Autorità di Bacino Distrettuale dell'Appennino Meridionale

Decreto del Segretario Generale n. 691 del 15 DIC 2020

Oggetto: *Adozione proposta di modifica di perimetrazione e/o classificazione della pericolosità e rischio del Piano Stralcio per l'Assetto Idrogeologico [P.A.I.] relativamente al bacino interregionale del Fiume Trigno ed al bacino regionale del Fiume Biferno e Minori-comune di San Felice del Molise – CB -versante a sud del centro urbano, in corrispondenza del settore di pendio immediatamente a valle di Via Roma.*

STRALCIO CARTA DELLA PERICOLOSITA' DA FRANA E DA VALANGA

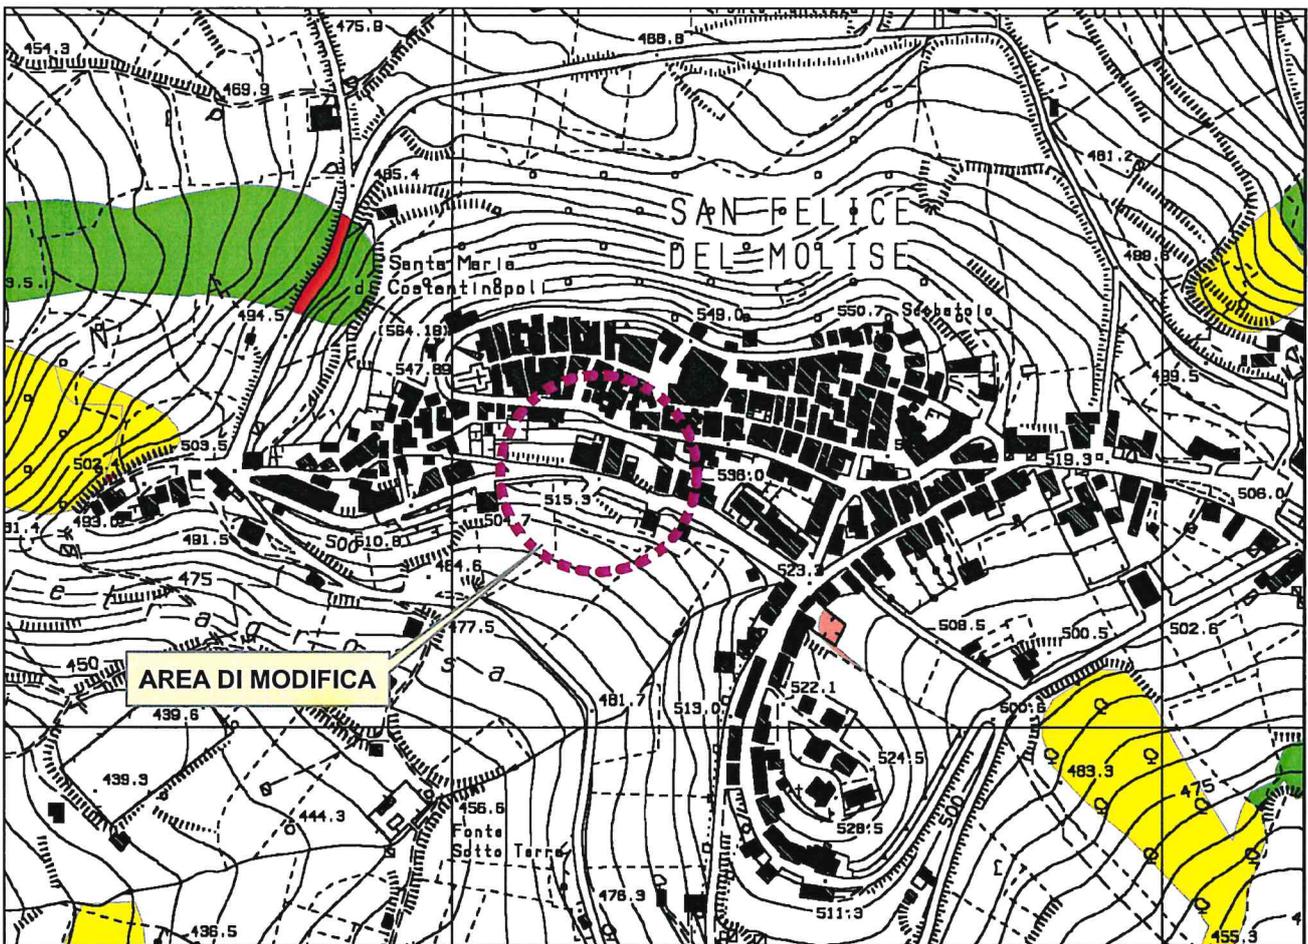
Considerato che il comune di San Felice Molise – CB ha trasmesso uno studio geologico in cui vengono segnalati dissesti in atto, nel versante a sud del centro urbano, in corrispondenza del settore di pendio immediatamente a valle di Via Roma, per i quali il PAI – “assetto di versante” individua un ambito di pendio “non perimetrato” nelle cartografie della pericolosità e rischio da frana. Detto studio ha analizzato gli aspetti geologici, geomorfologici dell'ambito di versante, individuando e cartografando un fenomeno franoso in atto del tipo scorrimento traslativo di detrito con tendenza

evolutiva di tipo retrogressivo. Sulla base degli elementi e dei dati forniti con lo studio trasmesso, tenuto dei criteri e delle metodologie adottati per l'individuazione e perimetrazione delle aree a pericolo e rischio da frana nel PAI-assetto di versante, redatto alla scala 1/25.000, è stata elaborata, per la suddetta località, una proposta di ripermetrazione con l'inserimento di aree a pericolosità estremamente elevata (PF3) ed elevata (PF2), ovvero di aree a rischio molto elevato (R4), elevato (R3) e medio (R2)

- *Stralcio della “Carta della Pericolosità da frana e da valanga”, in scala 1:5.000, del Piano Stralcio per l'Assetto Idrogeologico-assetto di versante contenente la modifica alla perimetrazione scaturita dalle risultanze degli approfondimenti condotti;*
